# 大型観光バス電気装置（フロントドアガラスヒーター配線） のリコールについて

リコール番号 4455

（届出日：平成 31 年 2 月 26 日 開始日：平成 31 年 2 月 27 日）

## 改善箇所説明図

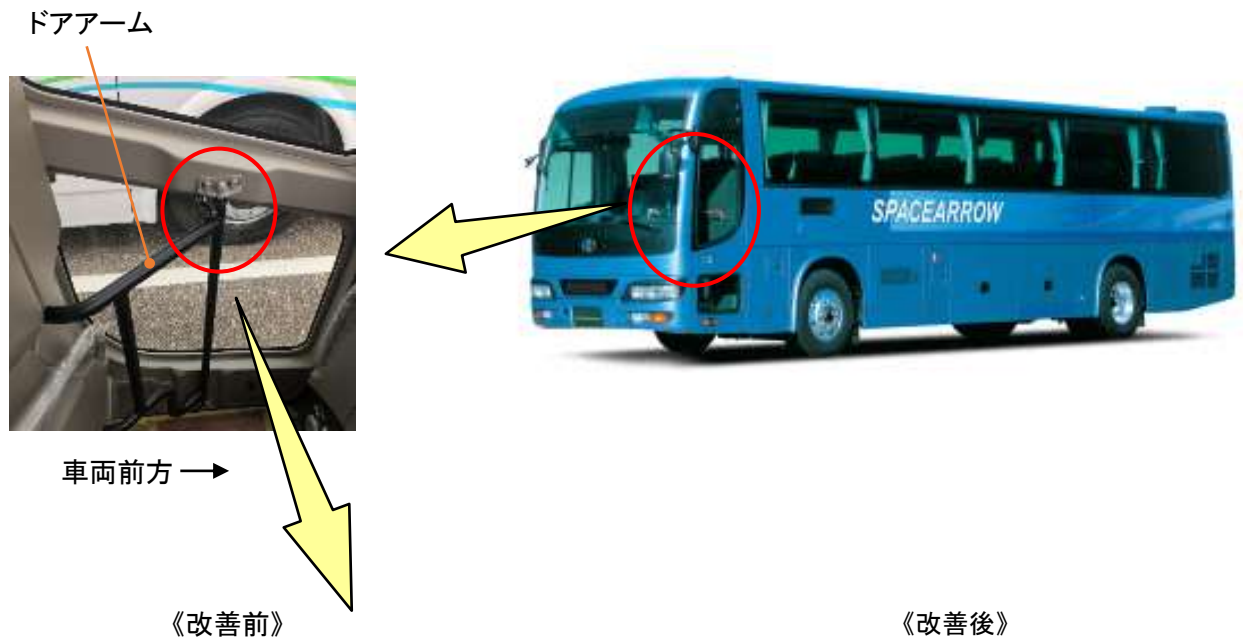
### 基準不適合発生箇所

フロントドアガラス  
ヒーター配線

ケーブルバンド

大型バスにおいて、オプション設定されているフロントドアガラスヒーターの配線の固定方法が不適切なため、ドア開閉時にアーム部（上側水平バー）の配線に局所的な曲げが生じるものがある。そのため、そのままの状態で使用を続けると、ドア開閉に伴って当該配線が繰り返し曲げられることで配線が断線し、発煙が生じるおそれがある。

### 改善措置の内容

全車両、暫定措置として、フロントドアガラスヒーター配線の固定方法を対策仕様に変更する。また、当該配線を点検し、不具合発生部に断線が認められた場合は当該配線を新品に交換する。

なお、対策が決定次第、恒久対策を実施する。

注：□ は不具合発生部に断線が認められた場合に新品と交換する配線を示す。
